SERVICE BULLETIN
KONTROLLE DER HOHLSCHRAUBE
IN DER TURBODRUCKÖLLEITUNG
FÜR ROTAX[®] MOTOR TYPE 914 (SERIE)
SB-914-004 UL

Kontrolle der Hohlschraube in der Turbodruckölleitung bei ROTAX Motor Type 914 (Serie)

Checking of the banjo bolt in the pressure oil line of turbo charger for ROTAX engine Type 914 (series)

Kontrolle der Hohlschraube ROTAX Teile Nr. 941 782, welche in die Druckölleitung des Turboladers integriert ist.

Bild / Fig. 1

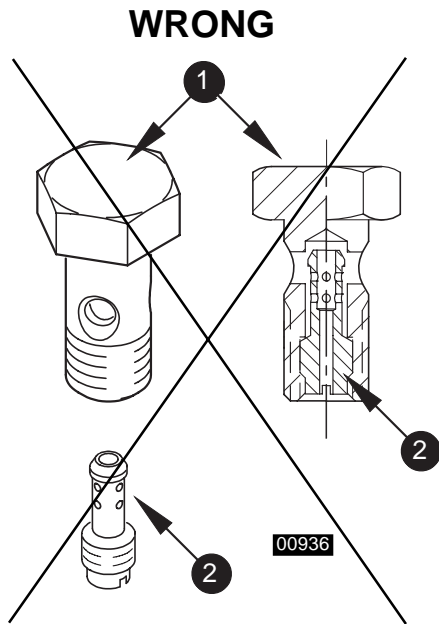
Es wurde festgestellt, daß eine Hohlschraube ① mit **integrierter Drosselstelle** ② anstatt einer Hohlschraube ③ mit Ventilsitz ④ in der Druckölleitung des Turboladers verbaut wurde. Weitere Informationen bezüglich des Systems siehe WHB 914 Kap. 9.3.2.

It has been discovered that the banjo bolt ① with **built-in orifice** ② instead of banjo bolt ③ with valve seat ④ was installed in the pressure oil line of the turbo charger. For further information of the system see Maintenance Manual 914, chapter 9.3.2.

Kontrolle ob die Hohlschraube mit einem Ventilsitz ④ ausgestattet ist.

■ **ATTENTION:** Ensure that ball and spring do not escape from valve body. Verify if banjo bolt is furnished with a valve seat ④.

▲ **WARNUNG:** Sollte die Hohlschraube nicht mit einem Ventilsitz, sondern mit einer integrierten Drosselstelle versehen sein, so ist der Turbolader zu erneuern und der Ölkreislauf der Saugpumpe zu kontrollieren.

▲ **WARNING:** If the banjo bolt should not be one with a valve seat but with a built-in orifice, then the turbo charger has to be renewed and the oil circuit of the suction pump has to be checked.

Bild / Fig. 2

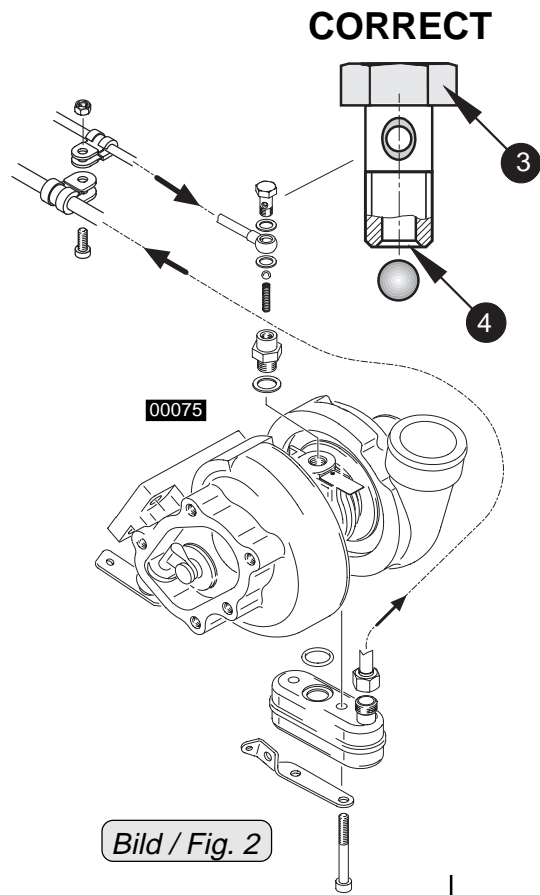
Hohlschraube ③, welche sich in der Druckölleitung des Turboladers befindet, entfernen.

Remove banjo bolt ③, installed in pressure oil line of turbo charger.

Bild / Fig. 3

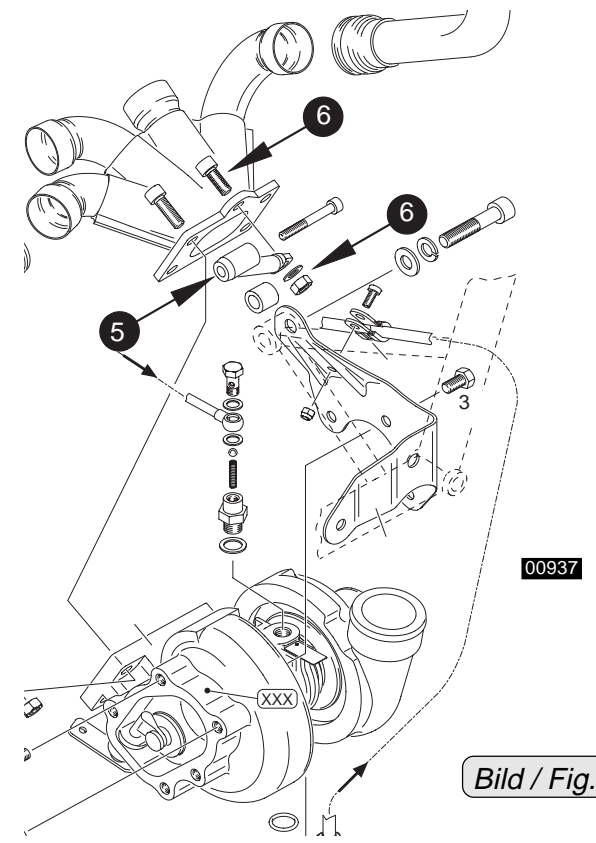
◆ **HINWEIS:** Die Auspuffkrümmerabstützung ⑤ ist im WHB rev. 0 noch nicht enthalten.

Diese Abstützung sollte nicht entfernt werden, da diese nur schwer oder mit Spezialwerkzeug befestigt werden kann. Es wird nur die Verbindung zum Auspuffkrümmer ⑥ gelöst. Siehe dazu Bild 3.

◆ **NOTE:** The support bracket ⑤ of the exhaust manifold is not included in the Maintenance Manual rev. 0.

This bracket should not be removed as it is hard to be fitted or it needs a special tool. Detach only connection to exhaust manifold ⑥. See fig. 3.
